東海第二発電所

ブローアウトパネル及び関連設備の 工事計画認可申請に係る論点整理について (コメント回答)

平成30年5月24日

日本原子力発電株式会社

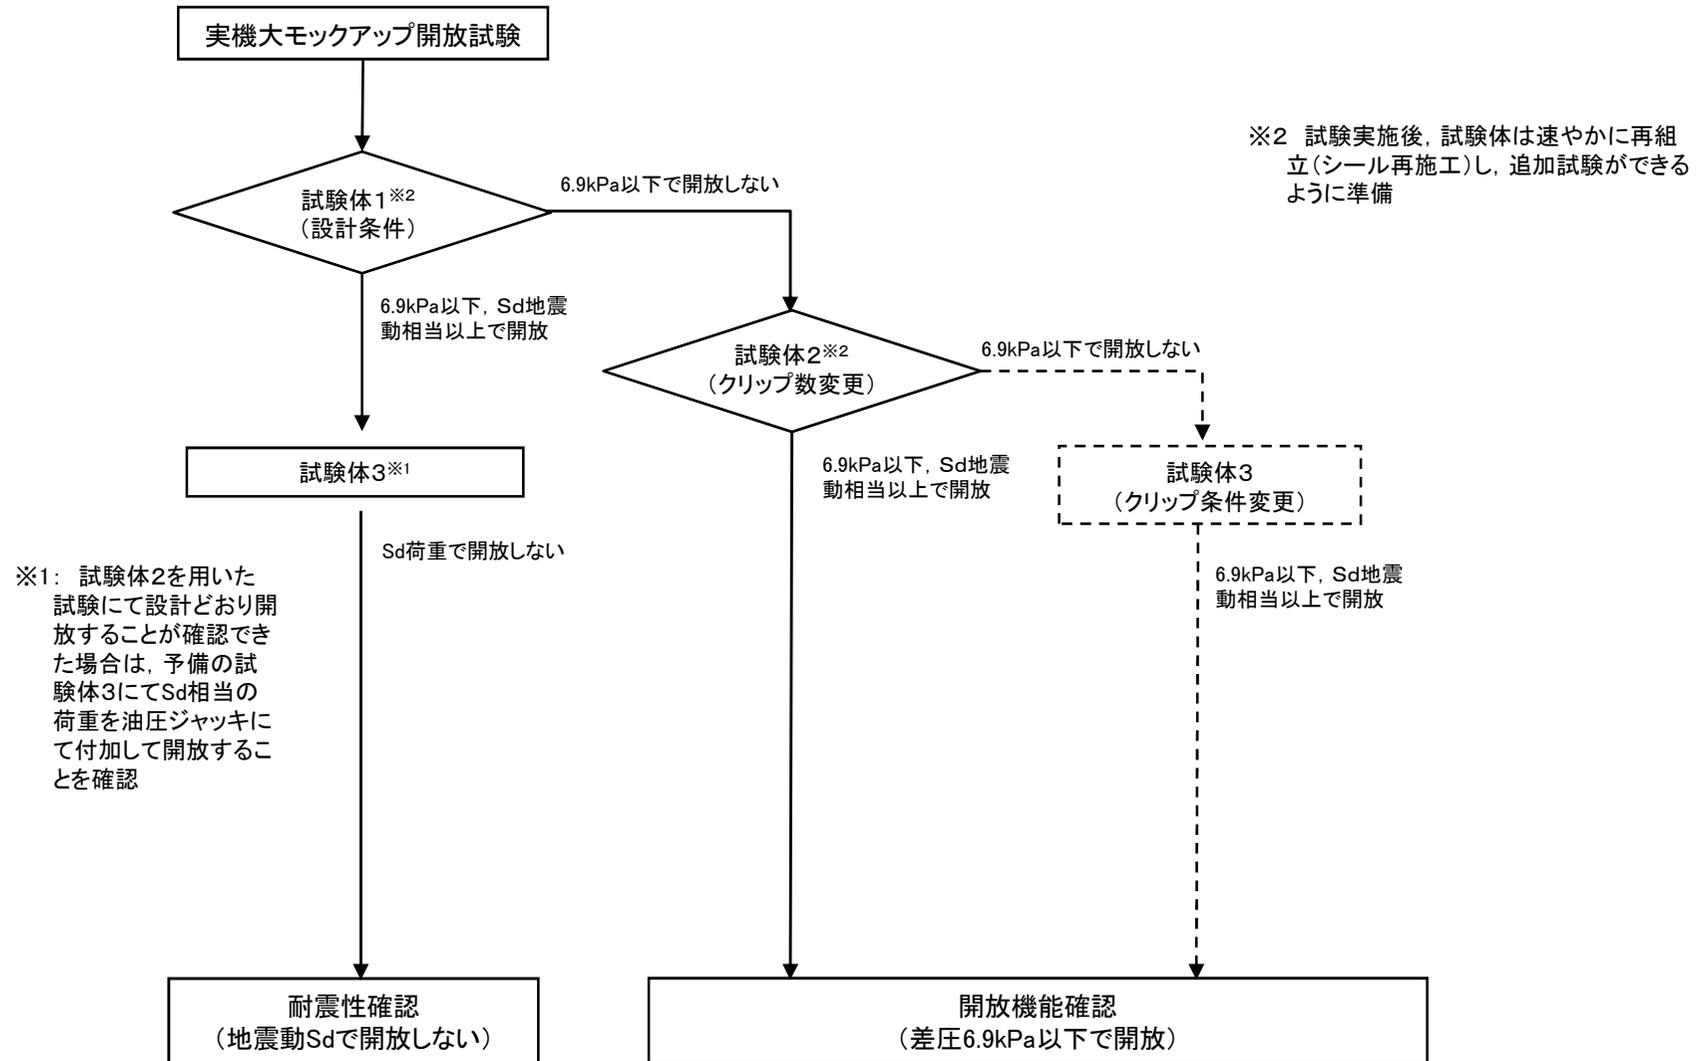
<コメント>

実機大モックアップ試験時の試験条件について

◆ブローアウトパネル実機モックアップ試験時の条件は以下のとおり。

No	項目	目的	考え方		備考
1	試験体1 (机上検討条件 の実機確認)	<ul style="list-style-type: none"> ◆ 6.9kPa以下で開放することの確認 ◆ Sdで開放しないことの確認 ◆ クリップ以外の抵抗力の把握 	◆ クリップ数	◆ 10個/パネル(上下左右のクリップ数:4, 2, 2, 2)	◆ 実機大のシール材及び摩擦測定
			◆ 開放荷重	<ul style="list-style-type: none"> ◆ 6.9kPaの差圧相当の荷重を油圧ジャッキにて付加し開放することを確認 ◆ 荷重変位曲線から地震動Sd相当の荷重では開放しないことを確認 	
2	試験体2 (クリップ条件 の最適化)	<ul style="list-style-type: none"> ◆ 6.9kPa以下で開放することの確認 ◆ Sdで開放しないことの確認 	◆ クリップ数	◆ クリップ(試験体1の結果よりクリップ数を変更)	試験体1の結果より最適化(開放荷重は可能な限り低く設定)
			◆ 開放荷重	<ul style="list-style-type: none"> ◆ 6.9kPaの差圧相当の荷重を油圧ジャッキにて付加し開放することを確認 ◆ 荷重変位曲線から地震動Sd相当の荷重では開放しないことを確認 	
3	試験体3 (予備)	試験体1, 2で問題ない場合 <ul style="list-style-type: none"> ◆ Sdで開放しないことを確認 	◆ クリップ数	◆ 試験体2と同じクリップ条件	
			◆ 開放荷重	◆ Sd相当の荷重を油圧ジャッキにて付加し開放することを確認

図 試験装置図

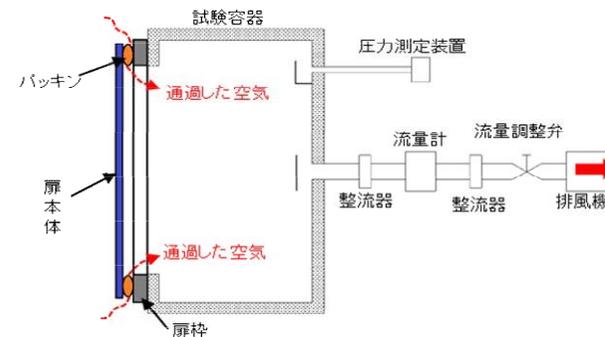
実機大モックアップ試験時の試験条件について

・ASTM E283-4に準じた試験装置を用いる。

排風機により試験容器内の空気を排出することにより試験体前後に圧力差を生じさせ、試験体のパッキンを通過した空気量を測定する。

・判定基準

閉止装置を使用した場合においても原子炉建屋原子炉棟の設計気密度 () を確保できることを基準とする。

非常用ガス処理系の排気量3,570 m³/hは、原子炉建屋原子炉棟の負圧が63 Pa時において原子炉建屋原子炉棟の容積を1日で処理できるよう設計していることから、閉止装置10枚の漏れい量が非常用ガス処理系の排気量を上回らなければ、原子炉建屋原子炉棟の気密性は確保される。

試験体のパッキンの内法面積が () であることから、通気量が () を超えなければ原子炉建屋原子炉棟の気密性を維持できることとなるため、本試験体を用いた気密性能試験の判定基準とする。
